Parc éolien de Saint-Damase

Étude d'impact sur l'environnement

Volume 4

Réponses aux questions et commentaires 2^e série

Carte 1
Milieux naturel et humain

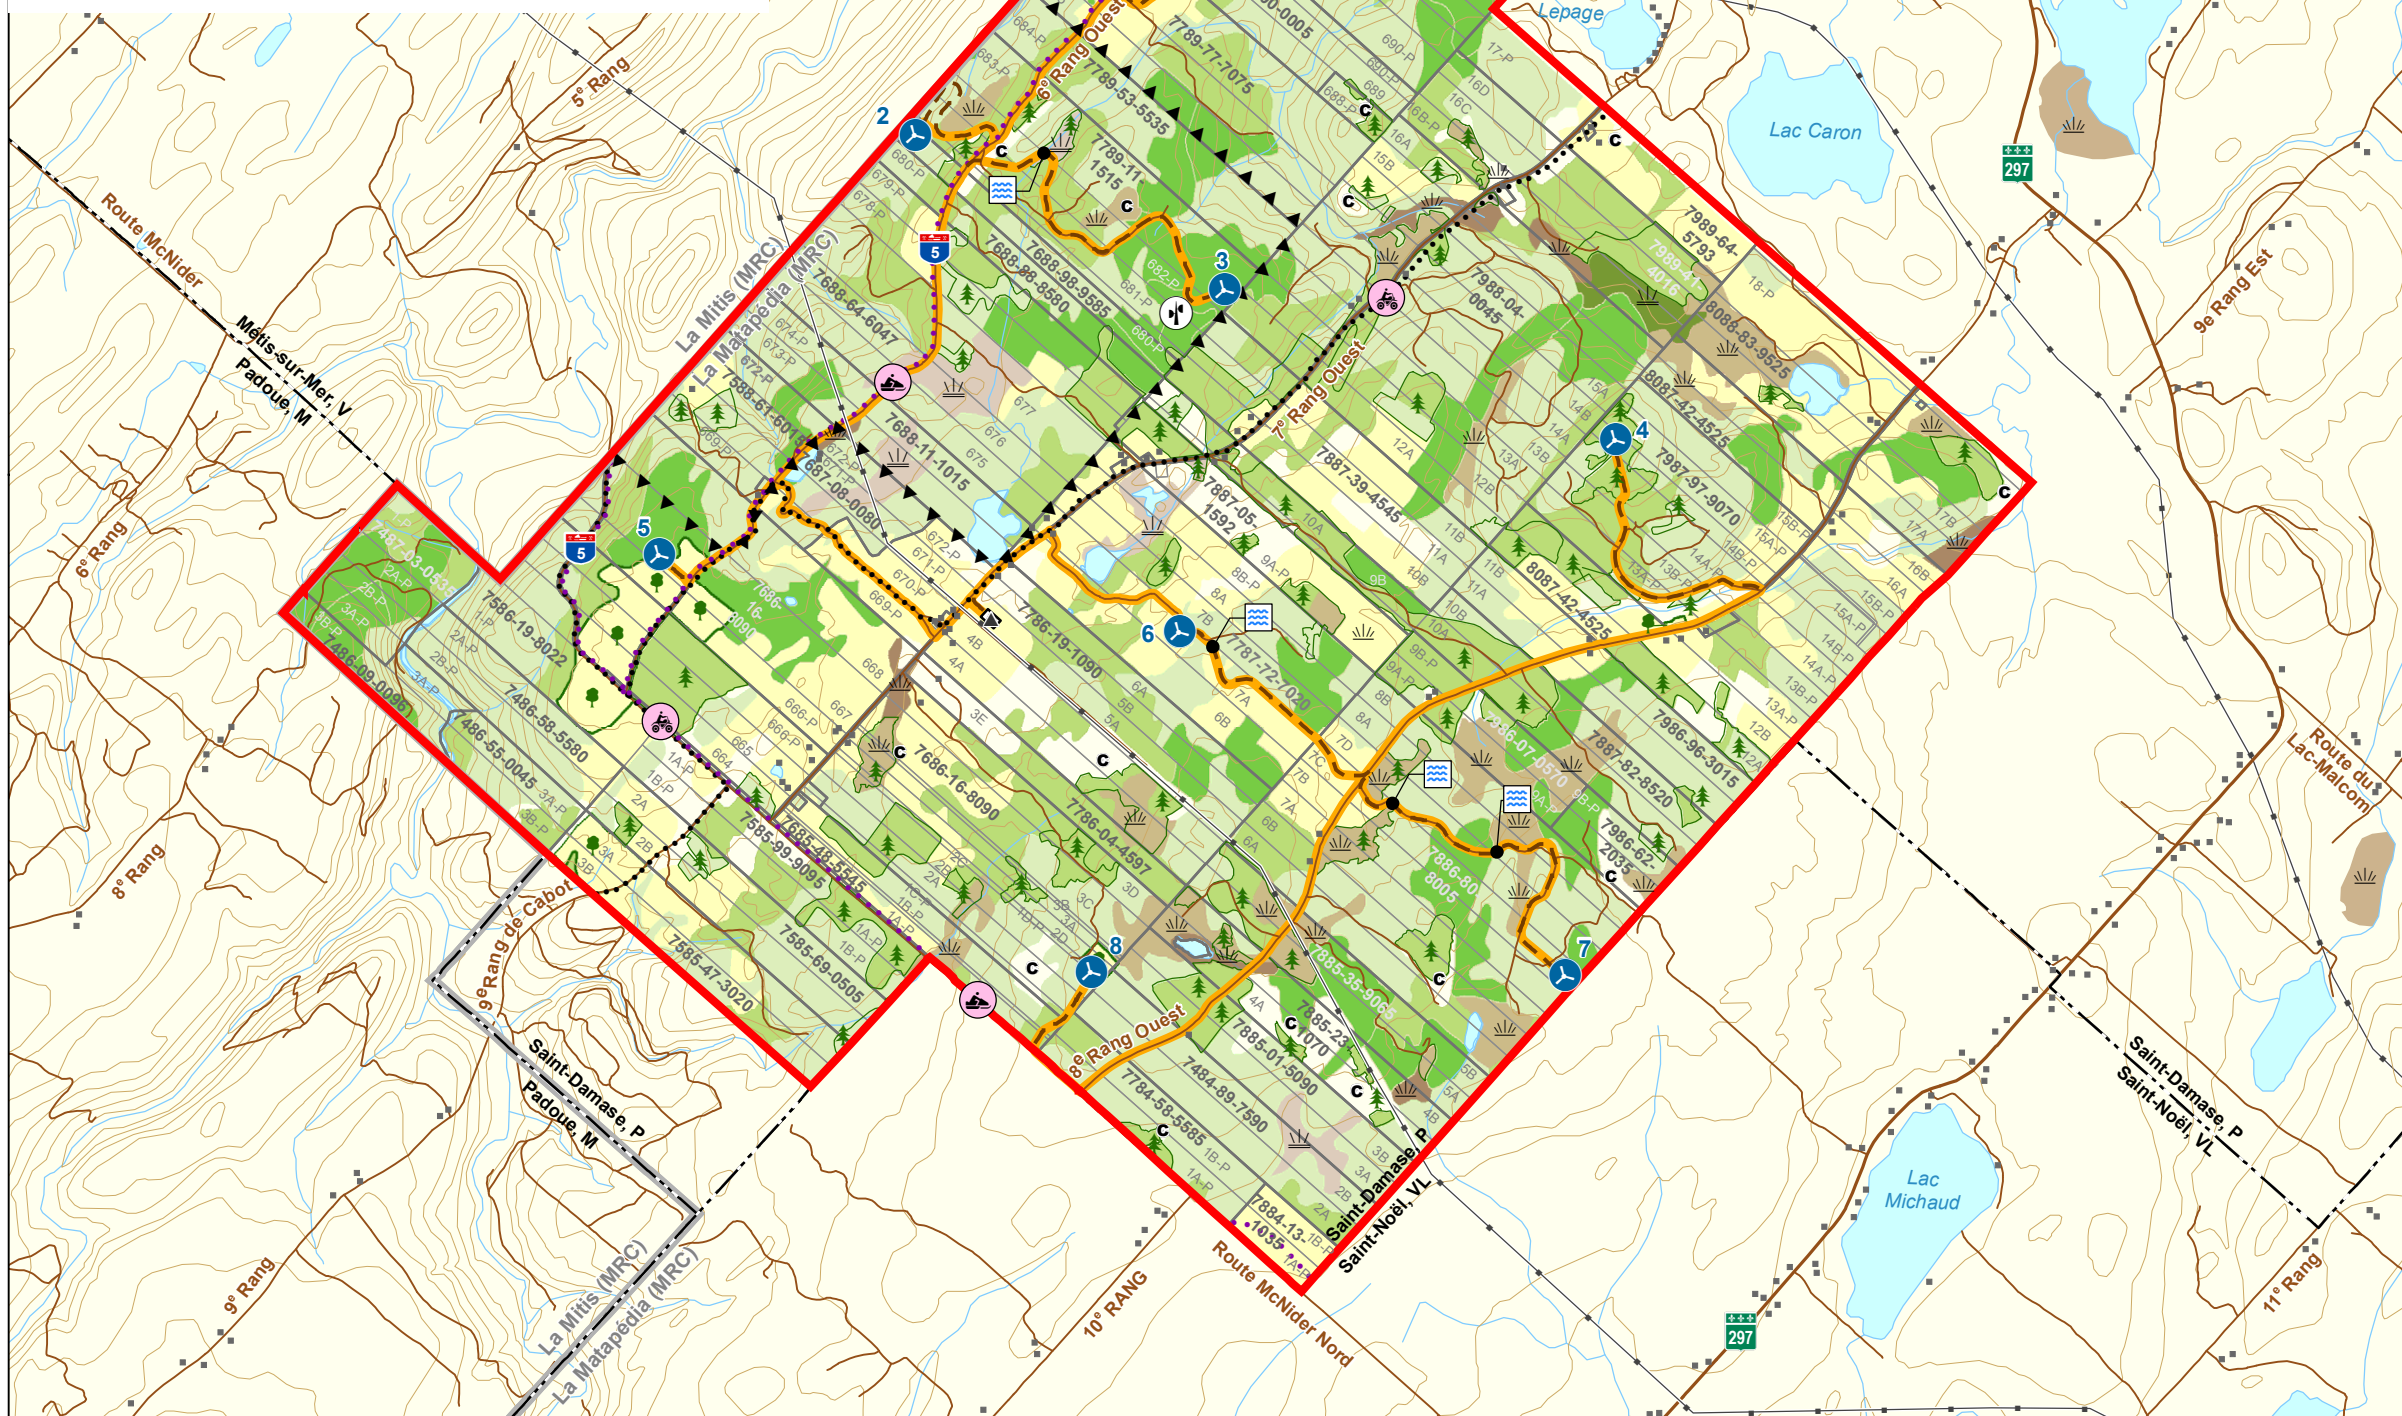
Pour la réponse 24, la caractérisation des traversées de cours d'eau (carte 1) a été effectuée durant la semaine du 29 juillet 2012. Les résultats obtenus confirment la présence de trois cours d'eau permanents (chemin d'accès des éoliennes 3, 6 et 7) ainsi que d'un cours d'eau intermittent (éolienne 7). Pour chaque site, le cours d'eau a été caractérisé au point de traversée prévu, ainsi qu'en aval et en amont de ce point. Les données de caractérisation ainsi que des photos sont présentées à l'annexe 1. De manière générale, le potentiel des sites caractérisés, en termes d'habitat du poisson, est jugé plutôt faible. Le cours d'eau permanent traversé par le chemin d'accès à l'éolienne 7 présente des caractéristiques propices à l'Omble de fontaine (*Salvelinus fontinalis*), des tacons ayant été observés dans son tronçon aval. Considérant la taille du cours d'eau et le très faible débit observé lors de la caractérisation, l'intensité de l'usage du cours d'eau par l'Omble de fontaine est probablement faible. D'ailleurs, l'analyse effectuée par le ministère canadien des Pêches et des Océans (MPO) conclut que « le projet tel que proposé n'est pas

Pour la réponse 25, la caractérisation complémentaire des milieux humides a été effectuée durant la semaine du 8 juillet 2012. La carte 1 présente l'ensemble des composantes à jour, incluant la délimitation précise des milieux humides recensés. Tous les milieux humides touchés par le projet ont été caractérisés, délimités et inventoriés en fonction des critères requis. Les données récoltées sur le terrain ont rapidement été transmises aux ingénieurs du projet, ce qui a permis d'obtenir un concept de projet final. Aussi, les principales informations concernant les milieux humides seront intégrées au résumé. Pour sa part, le rapport de caractérisation détaillée sera déposé au MDDEP dès qu'il sera complété, soit au cours des prochaines semaines.

QC-2 Nous considérons que le traitement des questions QC-28 à QC-30 est satisfaisant, à l'exception d'un élément. En effet, l'initiateur n'a pas transmis la cartographie des habitats potentiels. Si des habitats potentiels sont présents, il lui est demandé de les identifier sur la carte 1 du volume 3. Le consultant dispose déjà des données des cartes écoforestières requises pour effectuer ce travail.

Le promoteur s'engage à réaliser cette analyse et à déposer au MDDEP la carte 1 révisée, incluant la cartographie des habitats potentiels, s'ils sont présents.
